INFORME DE RESULTADOS

fase de información y participación pública

AJUNTAMENT DE VALÈNCIA
REGIDORIA DE PARTICIPACIÓ CIUTADANA
I ACCIÓ VEÏNAL

En el año 2022 e inicios de 2023 se desarrolla el presente concurso internacional de ideas del Parque de Desembocadura del viejo cauce del Túria que pretende seleccionar la mejor idea para la elaboración de un proyecto de reurbanización de dicha zona.

1. Ombra, riu i conviu

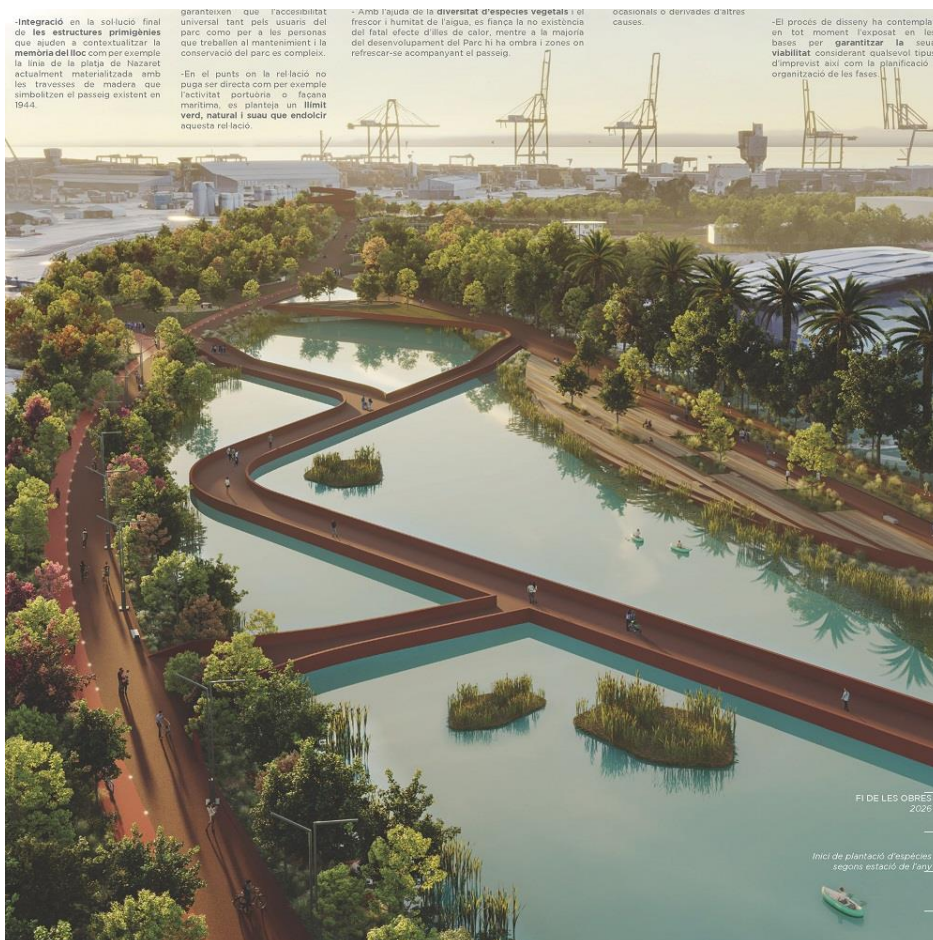
- “La zona de parque final parece carecer de sombras, al menos según las infografías presentadas, lo cual restringirá seriamente su uso durante gran parte del año por el exceso de calor. Sería recomendable añadir estructuras que den sombra para poder garantizar su uso adecuado, si estas no se encuentran previstas”.

- “En general, sería interesante añadir sombreado por todo el parque, aunque sea de manera temporal, hasta que el arbolado a plantar tenga un porte suficiente para poder proporcionar dicha sombra de manera efectiva. Sería recomendable sustituir la alineación de palmeras que se muestra en el tramo final del margen derecho por otras especies que proporcionen más sombra, para posibilitar el uso público durante el día en los meses de más calor.”

- “La propuesta que realiza de ecosistema circular es muy convencional y no propone claramente soluciones eficaces para el manejo de los recursos”.
- “Esta es la propuesta más convencional de todas. Parece realizada en otro momento en donde se ignoran problemáticas contemporáneas de la ciudad como la unión y conectividad, el cambio climático, la convivencia social, la identidad y la puesta en valor del paisaje local, entre otros”.

- “En Valencia sabemos muy bien los problemas que acarrea el agua estancada, solo espero que tengan esto en cuenta”.
